## ERRATA 01/2024

A Comissão Permanente de Licitação, no desempenho de suas atribuições, com base na manifestação da Gerência de Engenharia, constatou a necessidade de correção na documentação disponibilizada na Concorrência nº 000013/2024, sendo assim, comunicamos aos interessados as seguintes correções:

**2) No Projeto Básico – Prancha 02/02 – Modelo ETE Compacta**

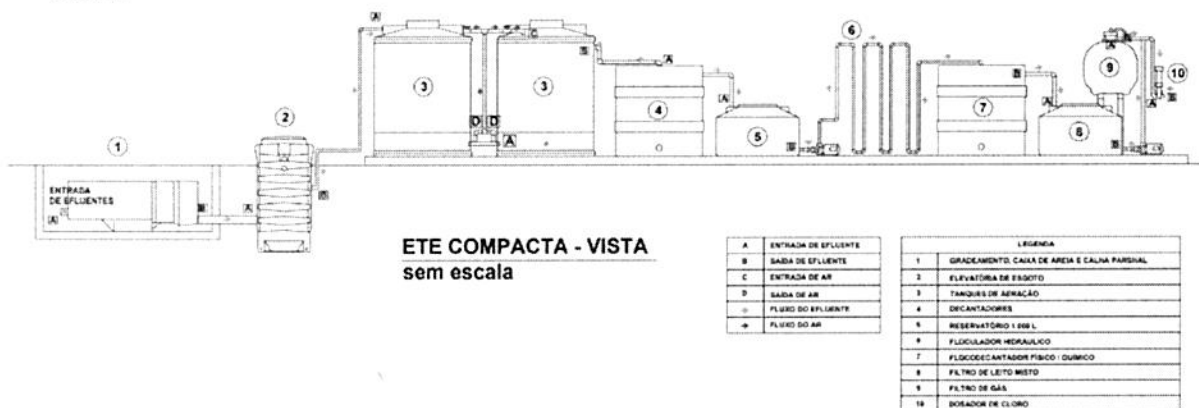
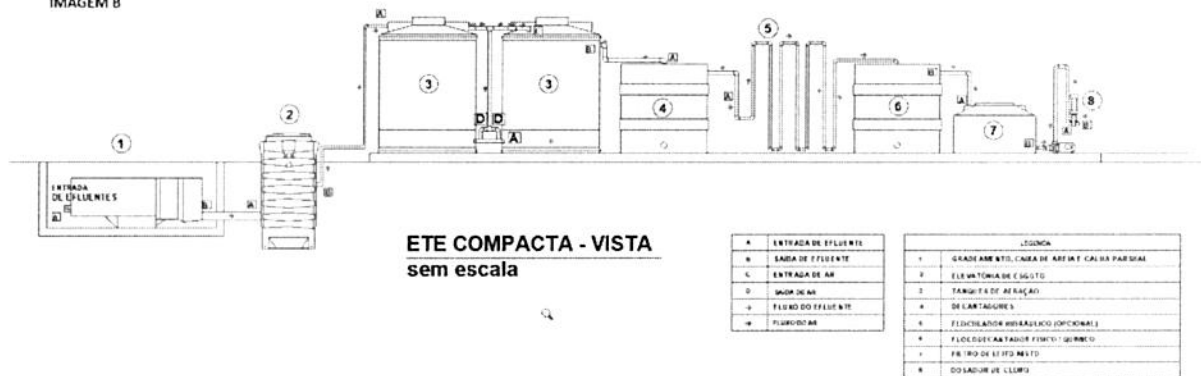
O desenho da imagem A – “ETE Compacta – Vista” e legendas, conforme representado a seguir, deve ser desconsiderado.

E deverá ser substituído pelo desenho da imagem B e legendas abaixo:
